N/Réf. : BXL22052_735_PUN
Gest : GM
V/Réf. : 2043-0801/05/2023-050PU
Corr DPC: C. Criquillon / I. Segura
NOVA : 04/PFU/1869562
Corr DU: Gilles Vandebrouck
Folly Albertine

BRUXELLES. Rue du Chevreuil 28, Rue des Capucins 17 – 21 – Bains de Bruxelles (arch. M. Van Nieuwenhuysen, 1949-1953) (= classé comme monument pour la totalité sauf les 2 étages souterrains et les installations de bains (à +0, +1, +2 et +4))
PERMIS UNIQUE: Rénover, restaurer et réaménager des Bains du Centre et de leurs équipements sportifs
Demande de BUP – DPC / BUP – DU du 22/11/2024

Avis conforme de la CRMS

Photo et élévation historiques montrant le dessin de la grande verrière en façade arrière – extr. du dossier de demande (étude historique)

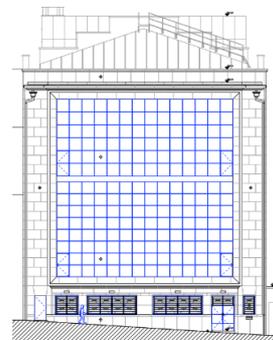
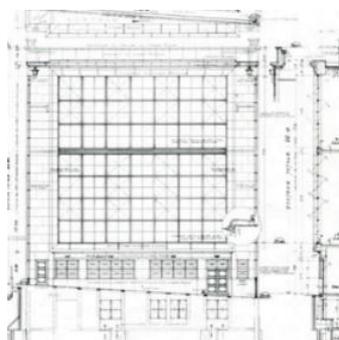
En façade arrière, la CRMS approuve la nouvelle proposition pour les menuiseries du rez-de-chaussée (châssis en acier reprenant les divisions d'origine). En revanche, le projet ne répond pas à la demande de la CRMS de restituer le dessin de la grande verrière, composée à l'origine de grands carrés divisés en 4 petits carrés à profilés plus fins. **La CRMS demande de rétablir la lecture et la trame d'origine de cette verrière (quadrillage par groupes de 4 jours, hiérarchie dans les épaisseurs de cadre) et de soumettre la nouvelle proposition à la DPC pour approbation préalable.**

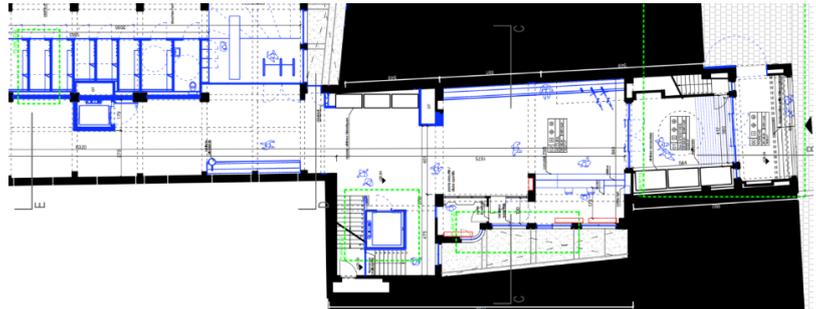
Dans le corps avant, la CRMS avait refusé le déplacement de l'ascenseur et demandé le maintien d'un ascenseur à l'emplacement actuel, correspondant à celui, initial, prévu par Van Nieuwenhuyse. Elle plaidait pour retrouver la configuration d'origine (ou d'au moins s'en inspirer) en remplaçant la cage d'ascenseur par un ascenseur vitré au centre de la trémie d'escalier. Elle demandait aussi d'étudier la faisabilité de retrouver un garde-corps qui s'inspire du modèle d'origine (au lieu du garde-corps en inox prévu par le projet).

La Commission se réjouit de la modification du projet sur le remplacement de l'ascenseur principal, dans le corps avant, sans déplacement. La nouvelle proposition, validée par le SIAMU, constitue une importante plus-value pour le monument classé.

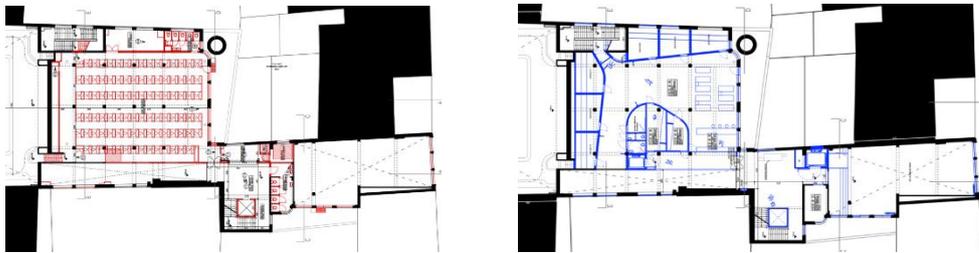
En ce qui concerne le remplacement de l'escalier menant vers les vestiaires au +4 par une volée d'escaliers orientée dans l'autre sens, la CRMS ne s'y oppose plus étant donné que cette intervention semble indispensable sur le plan fonctionnel. Il convient d'étudier un traitement soigné pour en limiter l'impact visuel depuis le grand bassin.

Vues de la buvette et de l'espace « sas » entre la buvette, le couloir et la future terrasse – extr. du dossier de demande

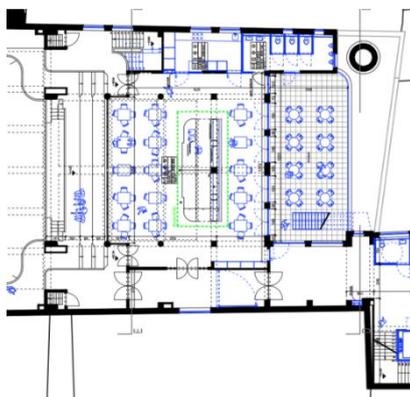
Outre la demande de ne pas prolonger l'ascenseur PMR jusqu'au niveau +5 (voir p.7), la CRMS avait également demandé de revoir l'aménagement de la buvette dans un plus grand respect de la situation existante (et d'origine), notamment pour ce qui concerne l'implantation de la cuisine et des sanitaires. Elle préconisait par ailleurs le maintien du sas et du couloir existants dans leur configuration d'origine.

La CRMS salue l'évolution positive du projet. Elle demande toutefois un effort supplémentaire pour maintenir les deux portes mentionnées ci-dessus. En effet, le passage peut être assuré par la baie jouxtant le bar (comme prévu dans la première mouture du projet).
